ID: 9949 Progetto di un impianto eolico denominato "Celso-Pesces", costituito da n. 6 aerogeneratori con potenza unitaria di 6,6 MW, per una potenza complessiva pari a 39,6 MW, da realizzarsi nei comuni di Salemi (TP) e Marsala (TP)".

Oggetto: ALLEGATO 3 al modulo per la presentazione delle osservazioni per i progetti sottoposti a procedimenti di Valutazione di Impatto Ambientale di competenza statale.

(Codice Procedura 9949) – Istanza di attivazione della procedura di Valutazione d'Impatto Ambientale (PNIEC-PNRR) per il Progetto di un impianto eolico denominato "Celso-Pesces", costituito da n. 6 aerogeneratori con potenza unitaria di 6,6 MW, per una potenza complessiva pari a 39,6 MW, da realizzarsi nei comuni di Salemi (TP) e Marsala (TP)"

Presentazione osservazioni al progetto della Società Engie Rinnovabili SpA (gruppo ENGIE)

Figura 1: interferenza WTG_04_NP_SICILIA 2. Il cerchio rappresentato ha raggio pari alla distanza minima di 1.190m parallelamente alla direzione del vento come da DM 10.09.2010.

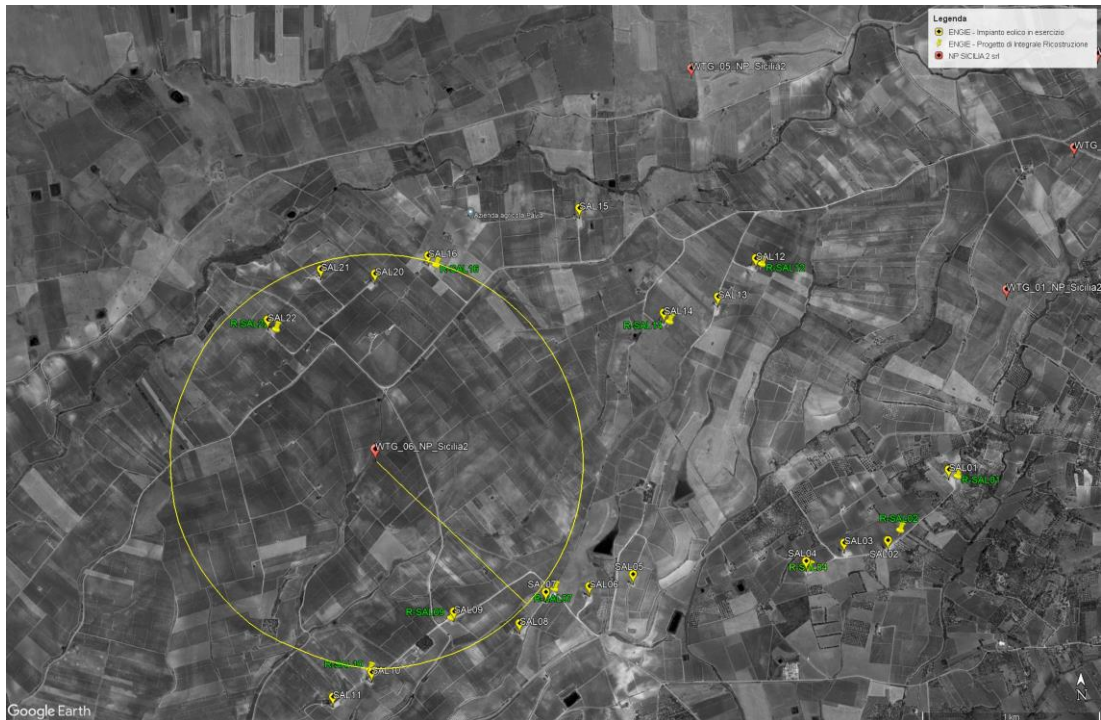
In particolare, come si può notare dalle Figure sotto riportate, si rileva un'interferenza per mancato rispetto della distanza di **1.190metri**, secondo la direzione prevalente del vento, tra le:

- WTG_04_NP_SICILIA2 e la SAL 27 dell'impianto eolico in esercizio di **Engie**
- WTG_06_NP_SICILIA 2 e le SAL 09, SAL 20, SAL 21, SAL 22, e SAL 16 dell'impianto eolico in esercizio di **Engie**;
- WTG_06_NP_SICILIA 2 e le R SAL 09, R SAL 22 e R SAL 16 relative al progetto di Integrale Ricostruzione di **Engie**
- WTG_05_NP_SICILIA 2 e la SAL 12 dell'impianto eolico in esercizio di **Engie**;
- WTG_05_NP_SICILIA 2 e la R SAL 12 relativa al progetto di Integrale Ricostruzione di **Engie**.

Le interferenze sopra evidenziate possono generare sugli aerogeneratori di **Engie**, oltre a perdite di produzione, anche problemi dinamici di turbolenza con una conseguente diminuzione della vita utile e rotture strutturali della macchina, aumentando il rischio di incidenti.
